Project
PWH - Gebouw 6
Menno Simonszweg 101
2014XA Haarlem

Tekening
Doorsnede A-A en B-B + Wijzigingen

DO2635-6-201
DEFINITIEF ONTWERP

Doorsnede A-A

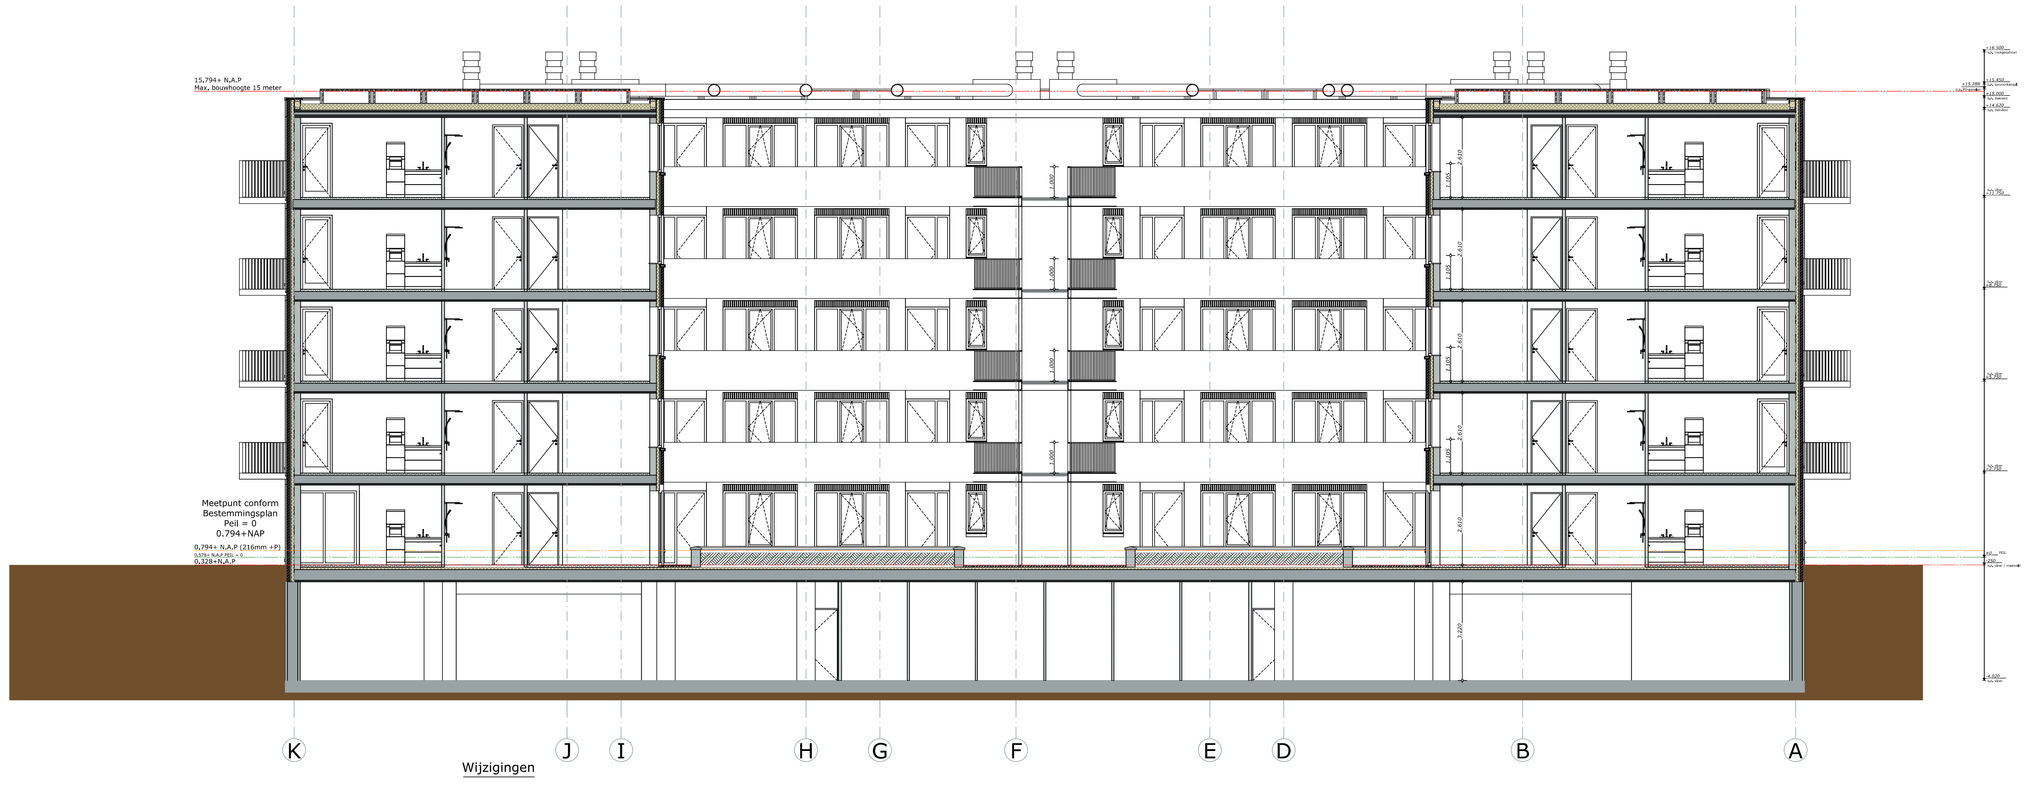
Wijzigingen

Algemeen Totale gebouw 1622 mm verlaagd

Doorsnede B-B

Wijzigingen

Algemeen Totale gebouw 1622 mm verlaagd

#1 Nieuwe indeling trappenhuis

#2 Vluchtdeur 1250 verhoogd t.o.v. begane grond peil
